K č.j.: STO-3358/2023 Vi
Spis zn.: 486/2023

Věc: Odvolání účastníků společného územního a stavebního řízení proti společnému povolení č.j. STO-3358/2023 Vi ze dne 13.05.2024, spis zn. 486/2023, které bylo vydáno pro stavbu pro bydlení nazvanou: „Bytový dům s provozovnou“ se záměrem umístění na pozemcích parc.č.st. 11/2, parc.č. 342, 47/10, 47/6 a 309/4 vše v k.ú. Dolínek, v obci Odolena Voda, jehož součástí je bytový dům s pěti byty a provozovnou, přípojka vody, zpevněné plochy-chodníky a parkovací plochy, oplocení, žumpy, jímka pro jímání dešťových vod se vsakem a veřejné osvětlení – rozšíření, přeložka stávající lampy (dále jen „stavební záměr“).

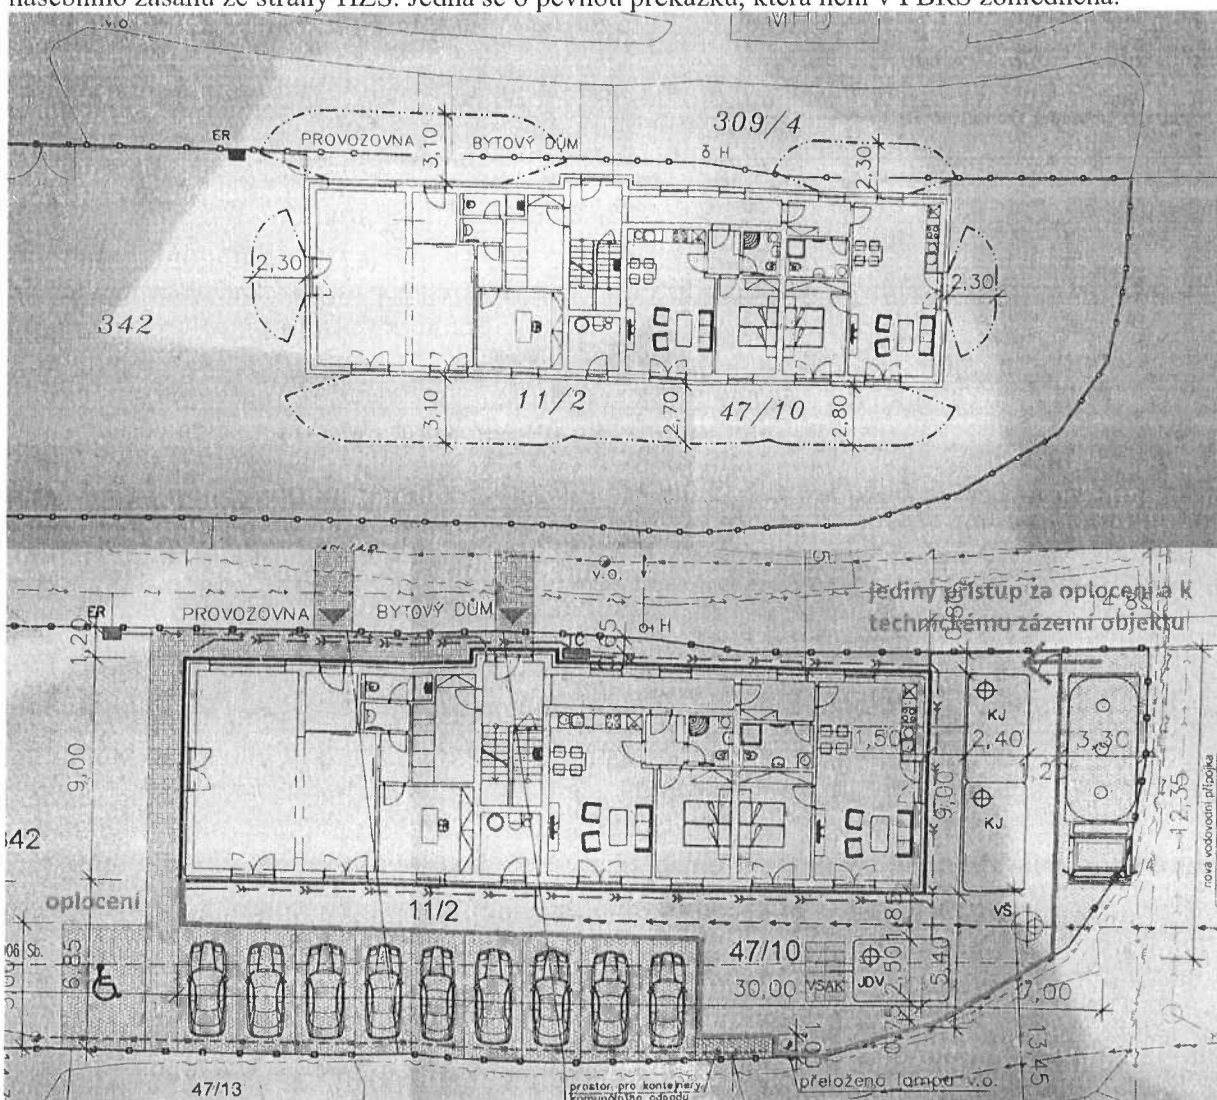
2) Závazné stanovisko Orgánu územního plánování bylo vydáno fikcí.

Odvolatelé tímto v rámci uplatněného odvolání, žádají nadřízený správní orgán o přezkum závazného stanoviska Městského úřadu Brandýs n. /L. – St. Boleslav, Odboru stavebního úřadu, územního plánování a památkové péče, č.j. OSÚÚPPP-18317/2024-POBMA ze dne 12.03.2024, spis zn. OSÚÚPPP-7132/2024-POBMA, neboť je navržený stavební záměr v rozporu s územně plánovací dokumentací obce Odolena Voda (dále jen „ÚPD“). Tuto skutečnost Orgán územního plánování nerefletoval a použitím postupu dle ust. § 149 odst. 4 zákona č. 500/2004 Sb., správní řád, v platném znění (dále jen „správní řád“) a § 4 odst. 9 zákona č. 183/2006 Sb., o územním plánování a stavebním řádu, v platném znění (dále jen „stavební zákon“) pouze osvědčil vydání stanoviska marným uplynutím lhůty. Nadto ze stanoviska není patrné, ke které verzi projektové dokumentace bylo vydáno.

Např. dle ÚPD obce Odolena Voda má být stavební objekt řešen jako objekt pro obchodní prodej nikoliv kanceláře s bydlením v patře, nikoliv s bydlením v 1.N.P. cit.:

SO 4 smíšené obytné plochy – proluka na nám. V. Hálek, objekt pro obchodní prodej v kombinaci s bydlením v patře. Dále ÚPD definuje SO 4: 1 dům o 4 bytech, stavební záměr obsahuje 5 bytů atd. Na základě uvedeného proto odvolatelé žádají o přezkum závazného stanoviska Orgánu územního plánování uvedeného výše.
